日本原燃株式会社	
資料番号	外航 01 R 0
提出年月日	令和 3 年 12 月 8 日

設工認に係る補足説明資料

航空機落下に関する

MOX 燃料加工建屋に係る既認可からの変更点について

第1図 建屋増床のイメージ

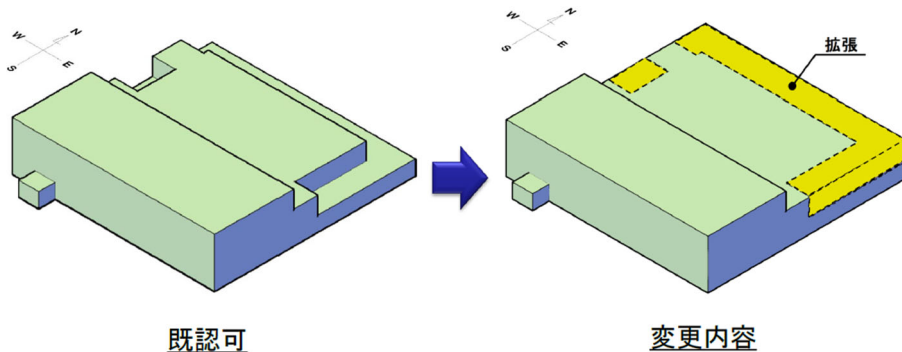
第1図及び第2図のとおり、建屋北側屋上部分を増床するとともに、増床に併せて建屋レイアウトを変更する。

また、地下3階及び地下2階の階高を、それぞれ60cm高くする。

なお、核燃料物質を取り扱う設備についてはレイアウト変更の対象としておらず、増床箇所に設置する設備は、窒素循環用冷却水設備、常用所内電源設備等の一般系の設備とする。

- ・新規制基準対応として、火災消火用のガスボンベの追加設置等が必要となり、既認可における建屋レイアウトでは設備・機器を燃料加工建屋内に収納することができないため、建屋の増床及びレイアウト変更を行った。
- ・グローブボックスの耐震Sクラス化に伴う耐震サポートの追加、火災発生時の延焼を防止するための延焼防止ダンパ等の追加が必要となり、既認可の階高では工程室内の天井部分における設置スペースの確保が困難となったため、階高を60cm高くした。

既認可において、屋根スラブ及び外壁に対する航空機衝突の評価箇所として選定していた箇所のうち、1階屋上部は増床に伴い屋根部ではなくなっている。そのほかの評価箇所については、屋根部としての構造に変更は無く、既認可における評価内容がそのまま適用できる。そこで、今回の変更に対しては、既認可において評価を行っていた1階屋上部の評価を削除することとする。これに関する図面変更の前後比較表を第1表に示す。

第3図 排気筒の位置変更

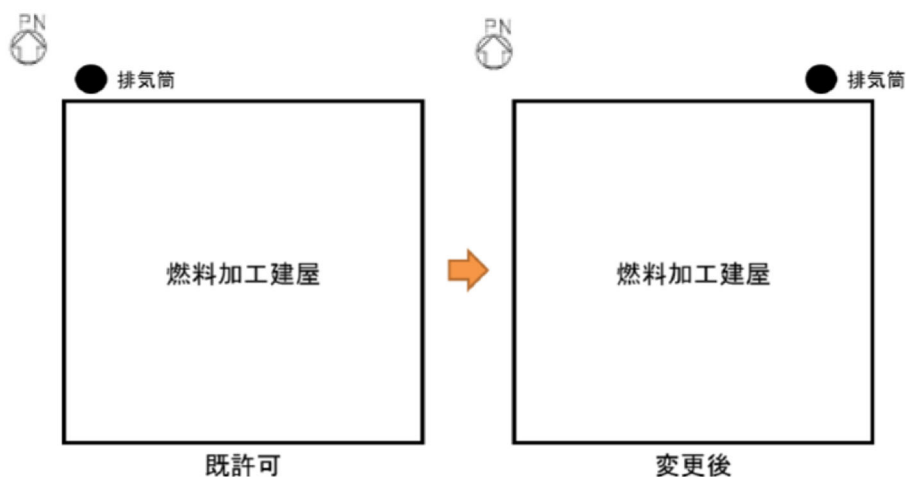
燃料加工建屋北西側外壁面で支持する排気筒は、約70m東へ移動させ、同建屋北東側外壁面で支持するように位置変更する(第3図参照)。

また、排気筒の高さについては、25mから20mに変更する。

- ・既認可の設計では、排気筒につながる気中ダクトが貯蔵容器搬送用洞道の上部を通過していたため、貯蔵容器搬送用洞道の工事と気中ダクト及び排気筒の工事を独立して行うために、設置位置を気中ダクトが貯蔵容器搬送用洞道の上部を通過しない北東側に変更した。
- ・高さについては、万一転倒した場合であっても再処理施設のウラン・プルトニウム混合酸化物貯蔵建屋に波及的影響を及ぼさないようにするために、既認可より5m低くした。

排気筒は、安全上重要な施設として選定しておらず、航空機衝突の評価対象としていないため、この変更により航空機衝突の評価は影響を受けるものではない。

なお、排気筒からの放射性気体廃棄物の年間放出量の算出は地上放散を前提として評価していることから、航空機落下により排気筒が倒壊し地上放散した場合でも、年間放出量の算定結果に影響はない。
